PARQUES NACIONALES
NATURALES DE COLOMBIA

RESOLUCIÓN NÚMERO 1.175 DE 05 AGO 2024

"POR MEDIO DEL CUAL SE APRUEBAN LOS PLANOS, DISEÑOS Y MEMORIAS DEL SISTEMA DE CAPTACIÓN Y SE TOMAN OTRAS DETERMINACIONES- EXPEDIENTE CASU 024-19"

El Grupo de Trámites y Evaluación Ambiental de la Subdirección de Gestión y Manejo de Áreas Protegidas, procedió a evaluar mediante Concepto Técnico No. 20242300000856 del 4 de julio de 2024, la documentación remitida por la

Cálculo hidráulico desarenador acueducto rio chaina

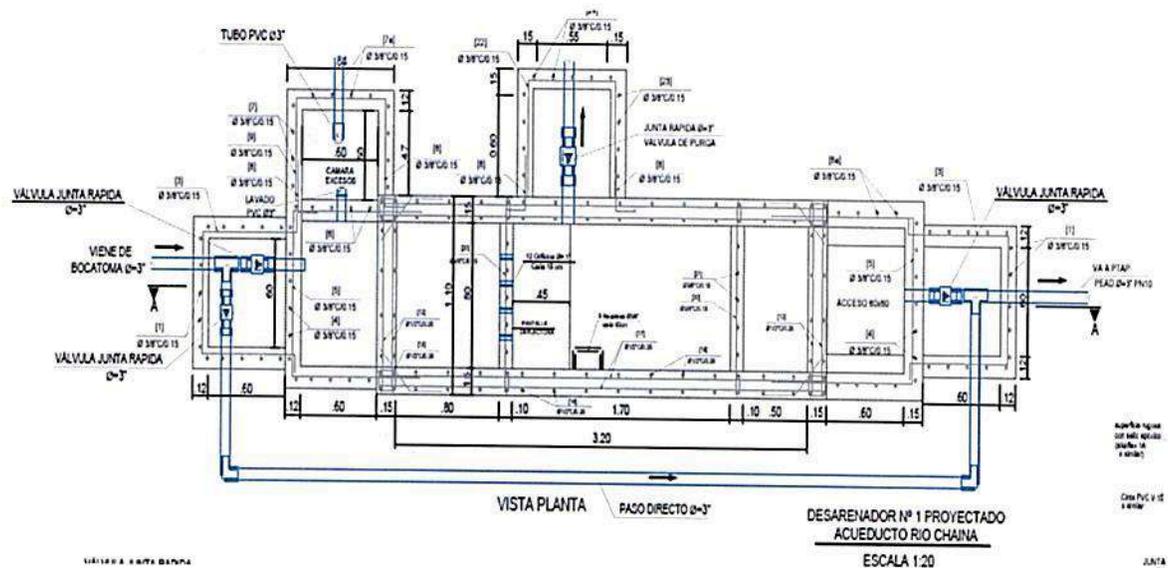
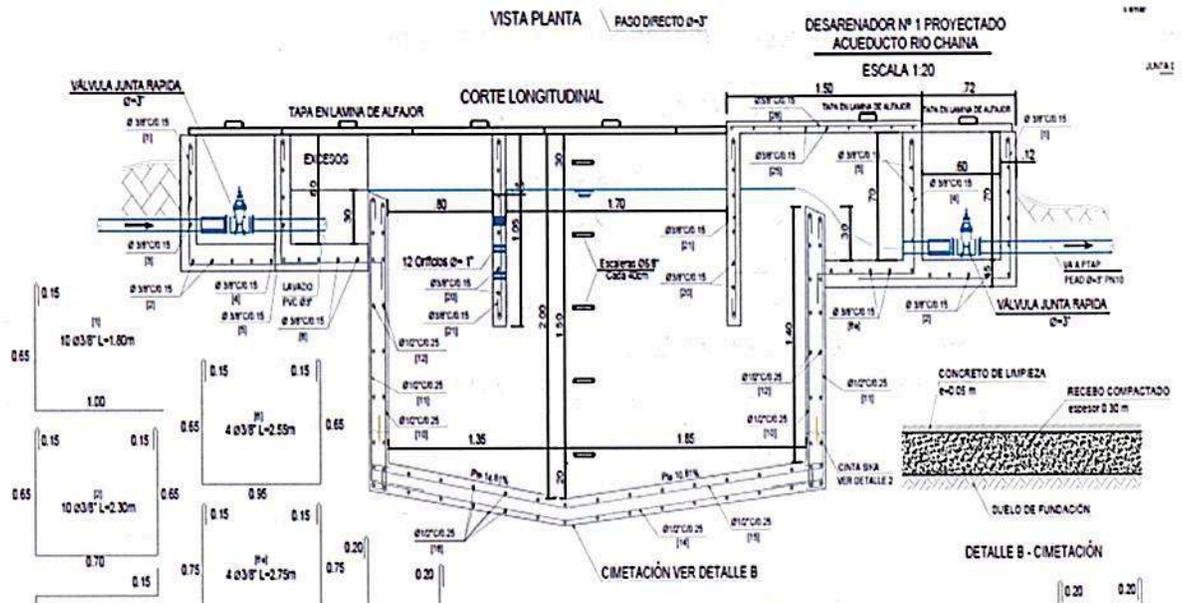
Caudal de diseño (QMD): $Q_d = 3 \text{ L/s}$.	
Velocidad de Sed. (Vs)=	$V_s \leq 0.30 \text{ m/s}$
Periodo de retención:	20 minutos como minimo
Ancho mínimo:	0.7 metros
Profundidad (H):	(1.5-1.8) metros
Relación largo - ancho:	3 a 6
Para zona de lodos:	(25-30)% de H
Pantalla de salida:	Profundidad de 0.30 a 0.45 m.(desde la lámina de agua)
Número de Reynolds (NR):	< 0.5 para que sea laminar

Con base en la información remitida por el usuario, se considera **VIABLE** autorizar la construcción del desarenador, de acuerdo con los planos, cálculos y diseños presentados, de acuerdo con el caudal otorgado mediante la Resolución 0535 de 2018 PNN y 4634 de 2018 CORPOBOYACA.

Cámara de entrada (aquietamiento)

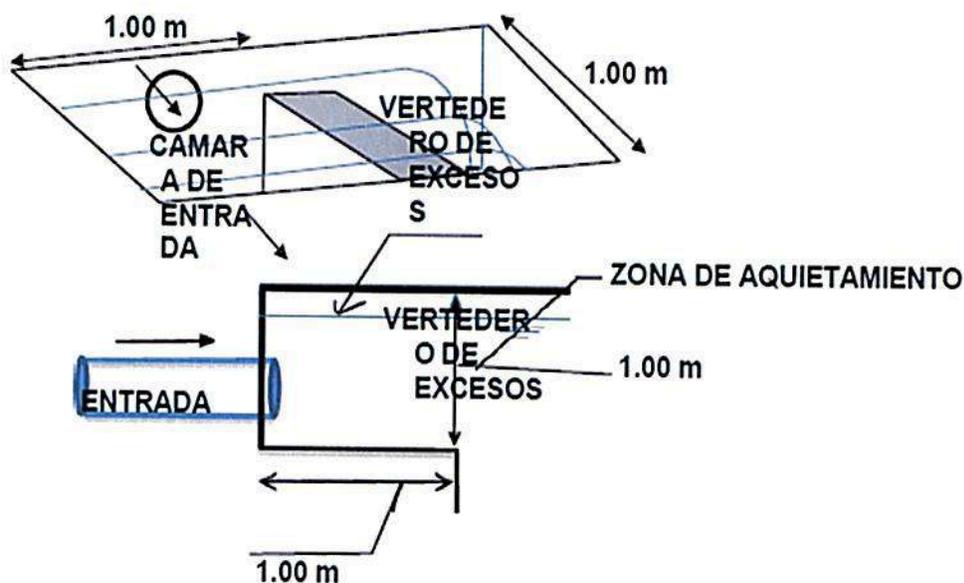
Profundidad= H/3	0.67 m
Profundidad asumido	1.00 m
Ancho= A/3	0.27 m
Ancho min asumido=	1.00 m
Largo(Adoptado)=	1.00 m

- *Captación Existente - Bocatoma Quebrada Chaina*

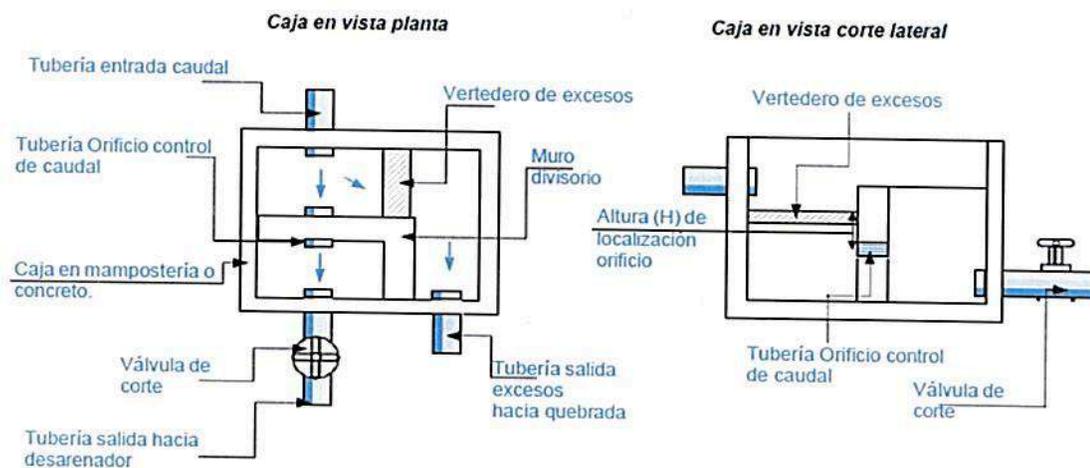
La bocatoma existente, construida en concreto reforzado sobre la quebrada Chaina, requiere de una optimización, la cual se contempla en la fase 1 como prioritaria:

- *Se debe construir una caja para la protección de válvulas puesto que actualmente se encuentran a la intemperie.*
- *Se debe realizar un mantenimiento de limpieza de vegetación continuación se presenta el cálculo del orificio de control de caudal en la captación,*
